INFORME TÉCNICO DE FISCALIZACIÓN AMBIENTAL

LOTEO HACIENDA EL PEÑON

DFZ-2018-788-XIII-RCA

Octubre 2018

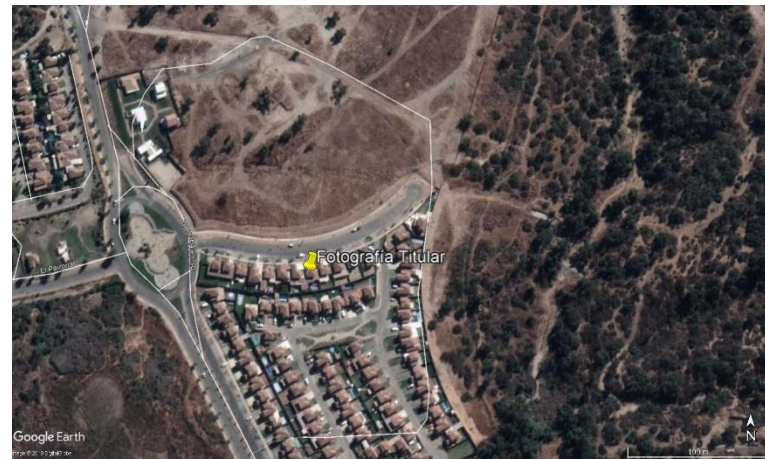
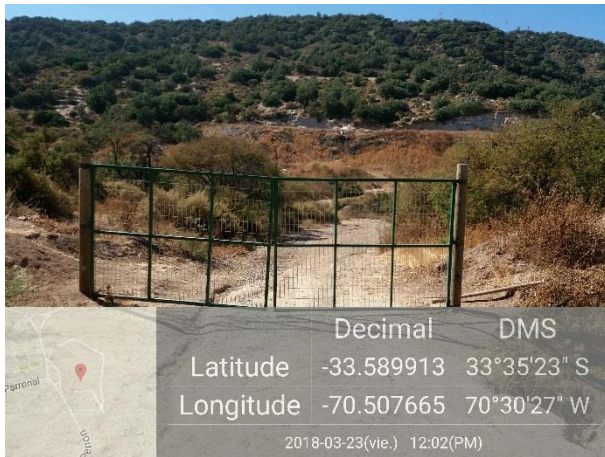
- c. De la fotografía adjuntada por el titular, se debe indicar que la ubicación señalada en dicha fotografía, la que correspondería a la entrada de la “cantera abandonada”, existen viviendas, de acuerdo a lo observado en la imagen satelital de fecha 18 de marzo de 2018 (Figura 4).
- d. Sin perjuicio de lo anterior, se debe indicar que el titular no presentó documentación que acreditara que el Plan de Cierre y restauración del paisaje, cuente con autorización del SAG.
- e. Sin embargo, dado que no fue posible constatar el estado en el que se encuentra la “cantera abandonada” (Ver ítem 5.3 Manejo de RESCON – Hecho constatado 5), no se puede concluir que esta obra fue habilitada para la recepción de escombros del proyecto.

Figura 9. Fuente: Imagen Google Earth de 30 de abril de 2005

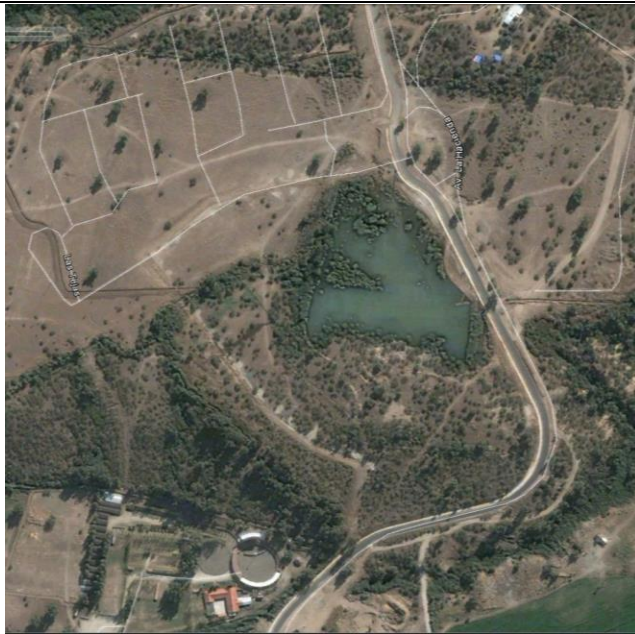
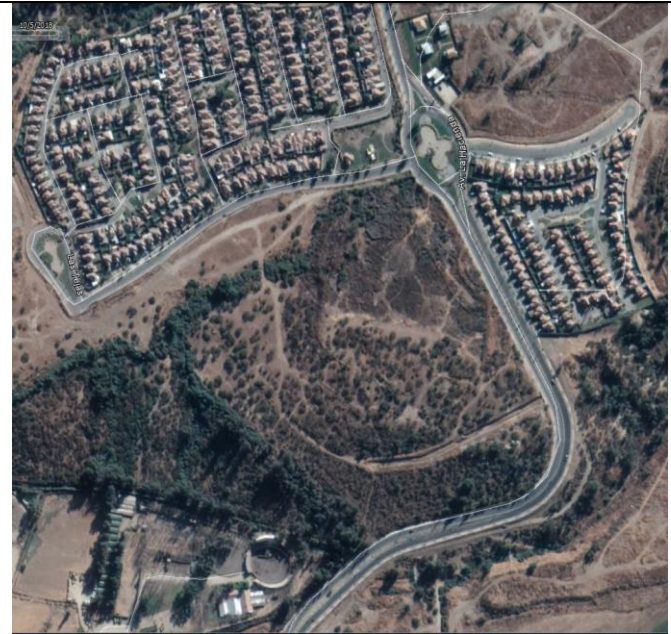
o. Sin perjuicio de lo anterior, cabe señalar que revisados los antecedentes asociados a la DIA del proyecto “Conjunto Habitacional El Peñón” presentado por Inmobiliaria El Peñón S.A., el área donde se encuentra el tranque en que se debía implementar el rescate y la relocalización de especies, coincide con el área denominada como “T4 Etapa 1” del mencionado proyecto (Figura 11). Por tanto, se proyecta que esta obra será nuevamente intervenida por un titular diferente al de la RCA N°508/2006 sujeta a la presente fiscalización. Cabe señalar que dicho proyecto fue calificado favorablemente mediante la RCA N°271/2018 de 01 de agosto de 2018.
